城東テクノ株式会社

キソ点検口　仕様変更のご案内

対象商品

キソ点検口、キソ点検口 配管対応タイプの全品番

2：ロック機構の改良、及び開閉方法の変更

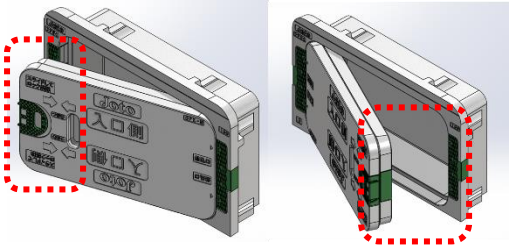
・嵌合式とすることによりロック部材が外れることを防止
・両側ロックから片側ロック式とすることで左右どちらでもロックが可能に
・押し込むだけの簡単ロック機構
（床下空間でも片手で開閉可能に）

開閉方法

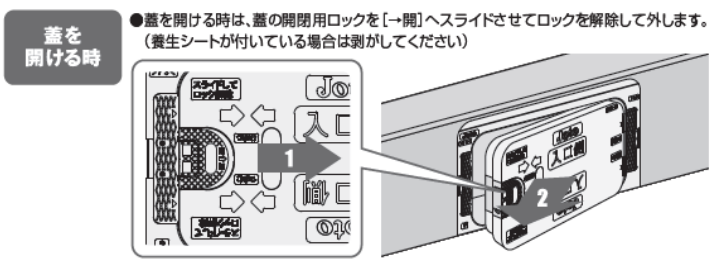
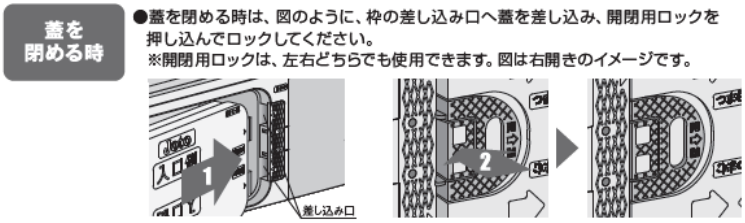
ロック解除

ロック時
（押す）

3：背板カット手間の省略（H350 タイプのみ）　※H350 タイプ以外は打設圧を考慮し背板が残ります

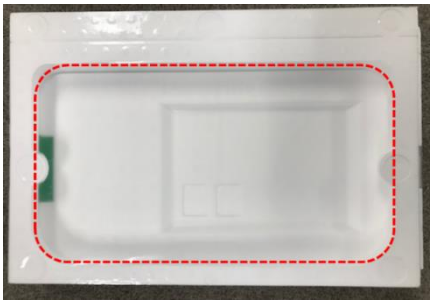
床下初回点検時の背板カットの様子

背板側は養生シートのみとなります

SPK-120、SPK-150 タイプ
（配管部の部材は変更ありません）

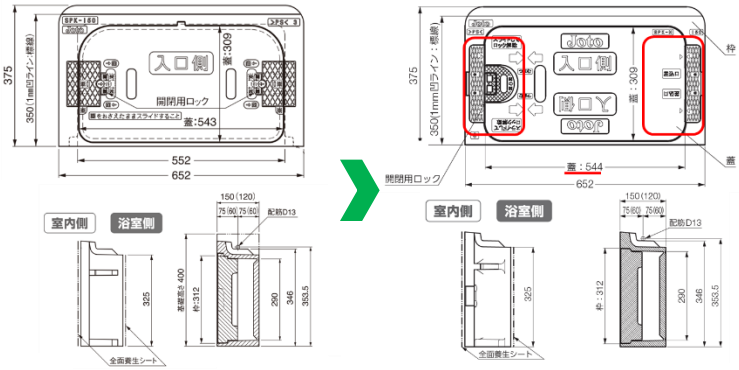
SPK-N120、SPK-N150、SPK-N120V、SPK-N150V の対応基礎高さが「350～500mm」になります。
（現行品は「400～500mm」）
